**Изменение № 1 ГОСТ 25764—83 Машины вычислительные и системы обработки данных. Ленты магнитные шириной 12,7 мм с 9-дорожечной записью плотностью 32 перехода потока на 1 мм. Технические требования**

**Утверждено и введено в действие Постановлением Государственного комитета СССР по стандартам от 09.08.88 № 2873**

Расположение дорожек и зон записи

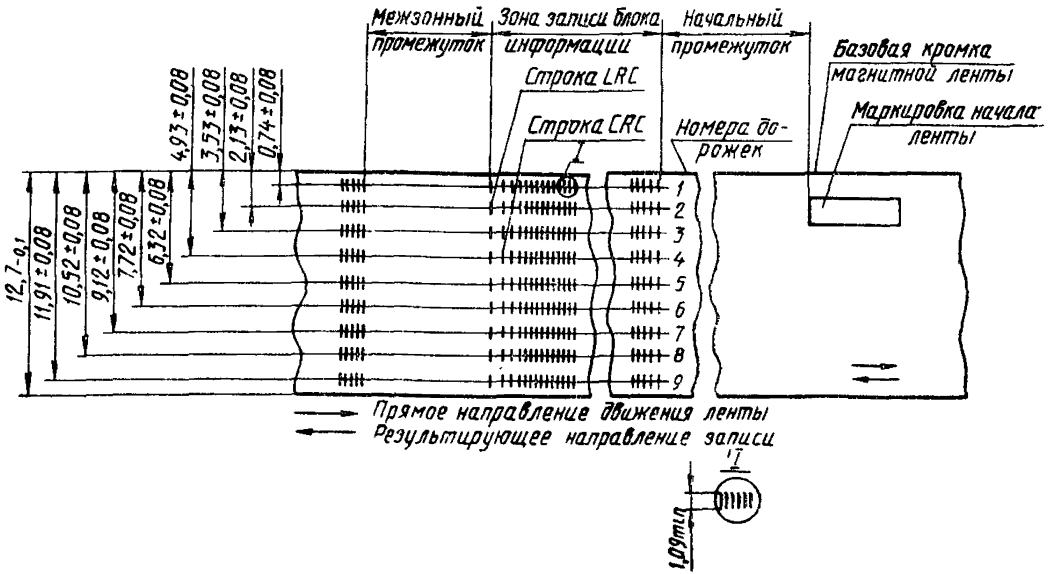
Пункт 6. Чертеж заменить новым:

Пункт 5 изложить в новой редакции: «5. Число, форма, размеры и нумерация дорожек на магнитной ленте должны соответствовать указанным на чертеже».
